改善箇所説明図

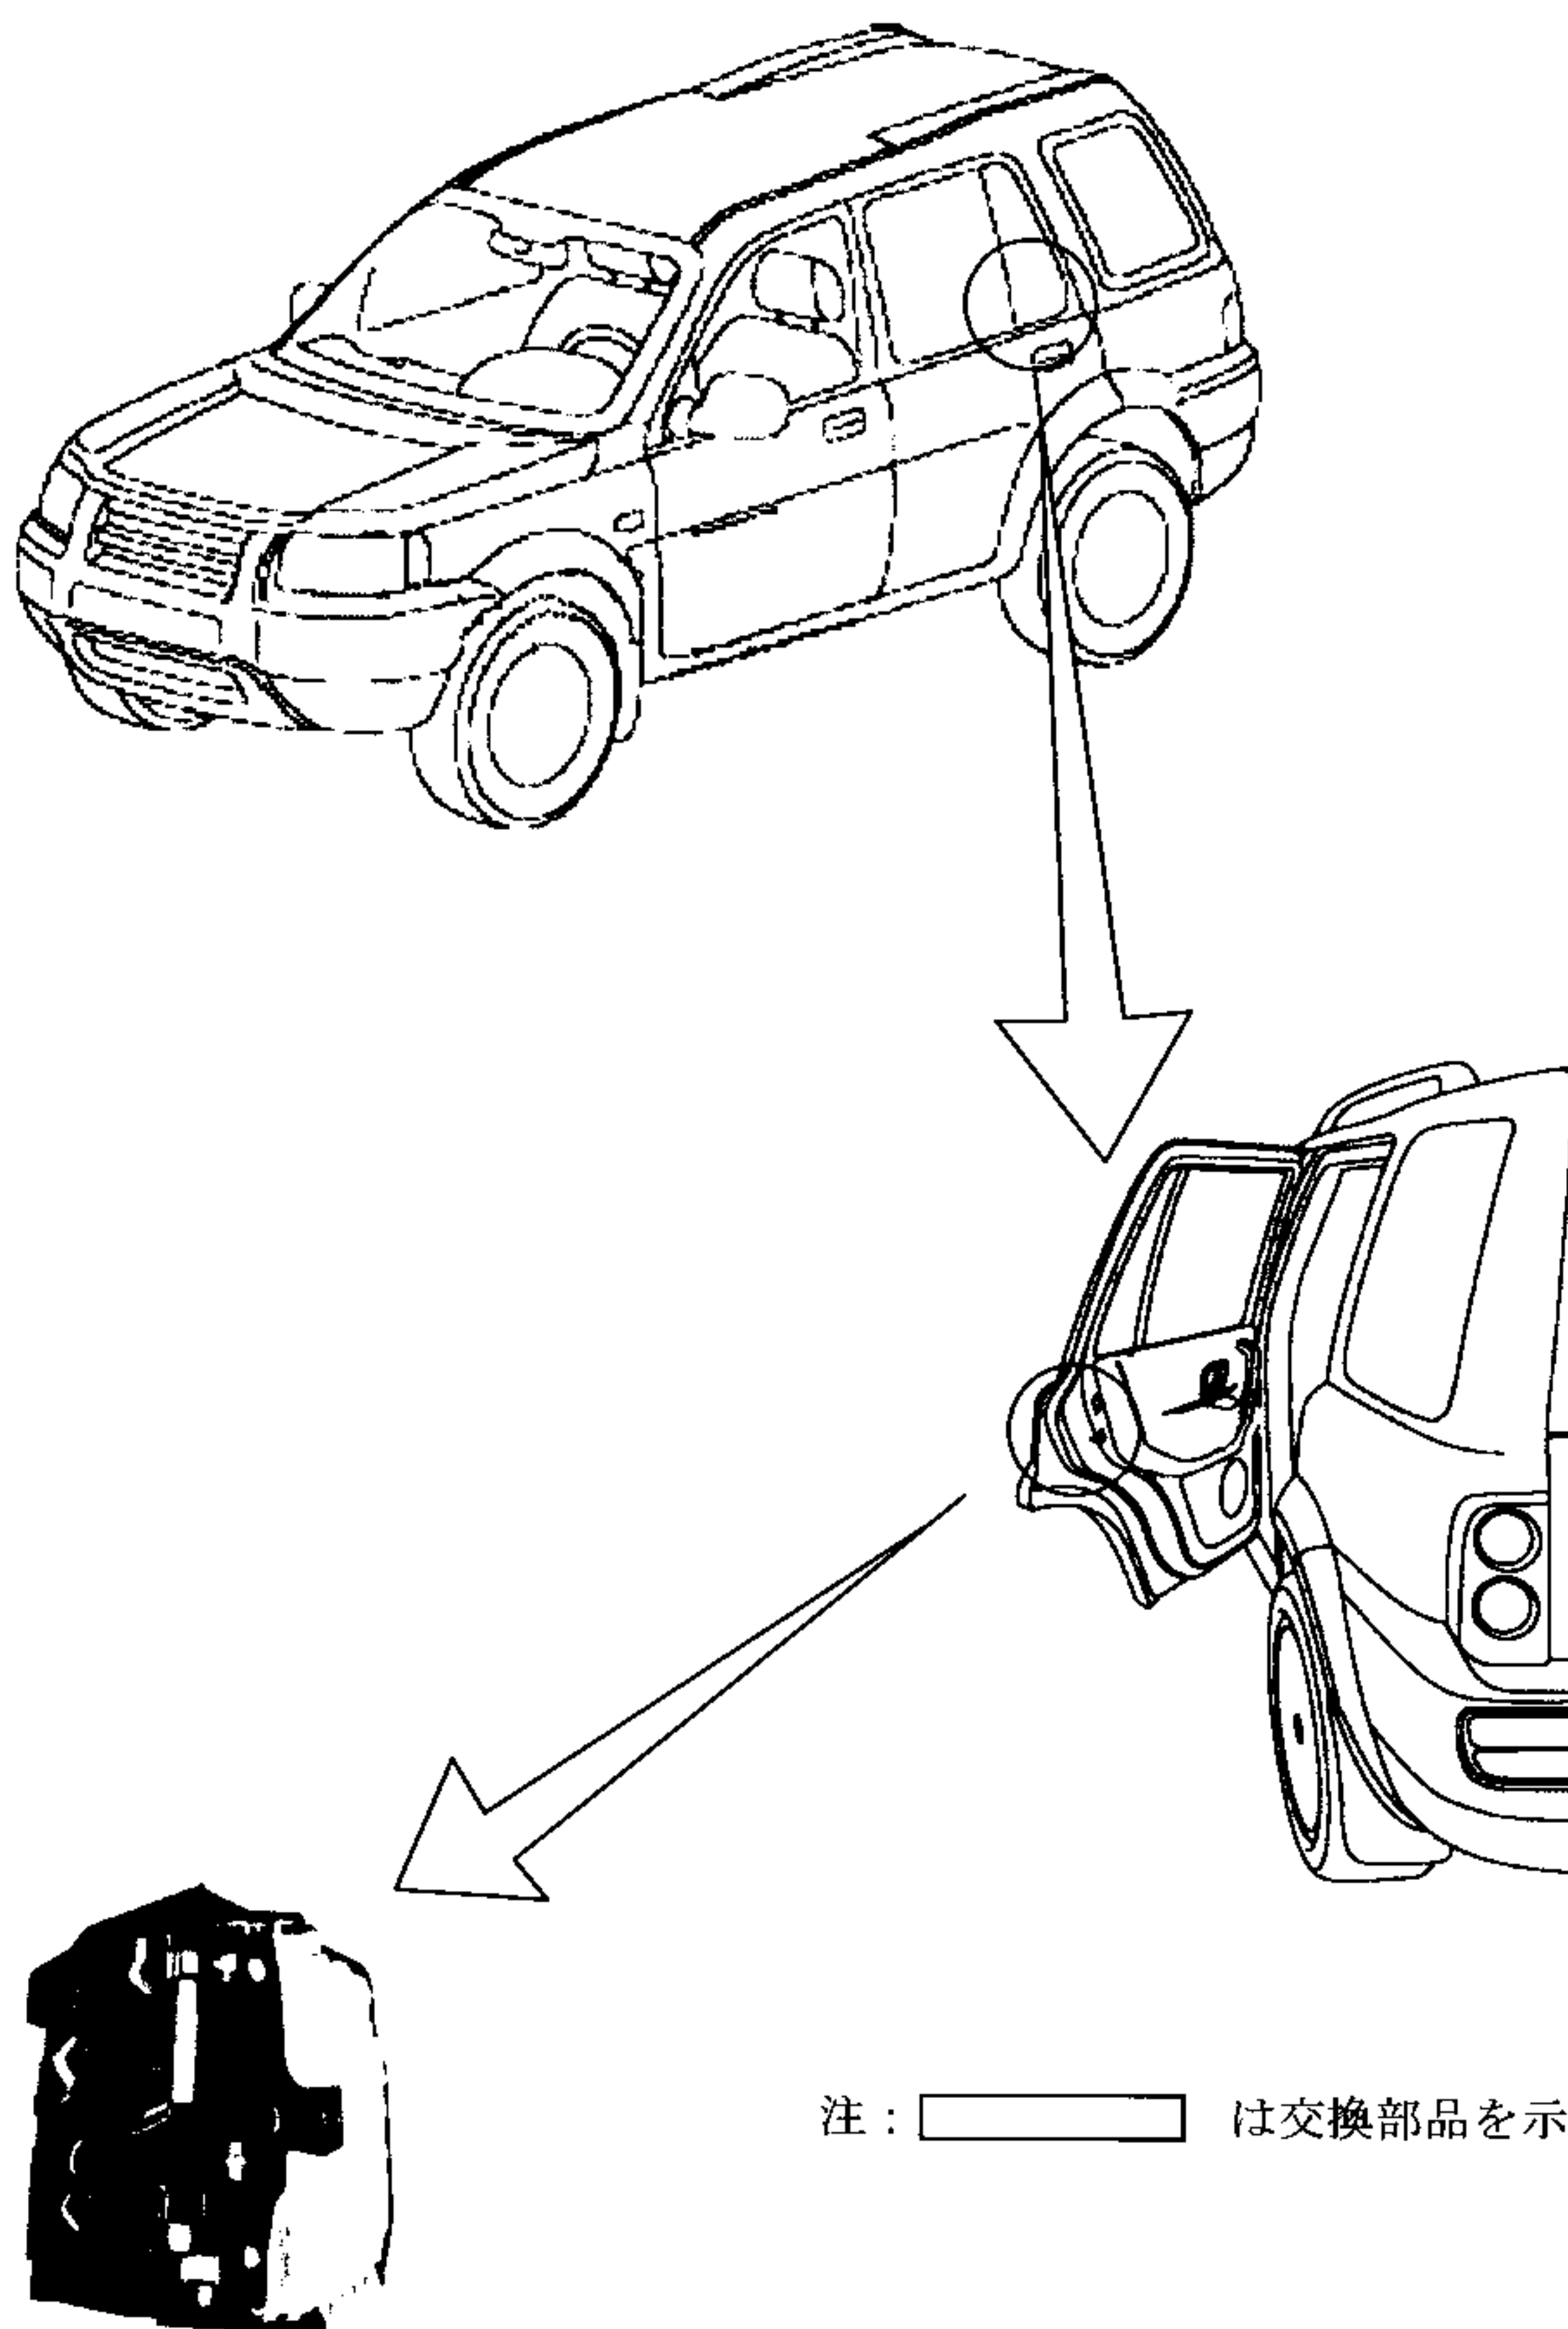
不具合発生箇所

左後部ドアにおいて、ドアラッチの加工が不適切なため、当該ドアラッチのチャイルドプルーフロック機構（子供が誤って後部座席ドアを、車内の後部ドアハンドルで開けることを防止する装置）のレバーが円滑に作動しないことがある。そのため、左後部座席のチャイルドプルーフロックを施錠しても、車内のドアハンドルを操作するとドアが開くおそれがある。

改善の内容

対象となる車両の、左後部ドアラッチの製造番号を点検し、対象となるものは、左後部ドアラッチを良品と交換する。

識別：左後部ドアラッチの最上部の取付けボルトに白色ペイントを塗布する。
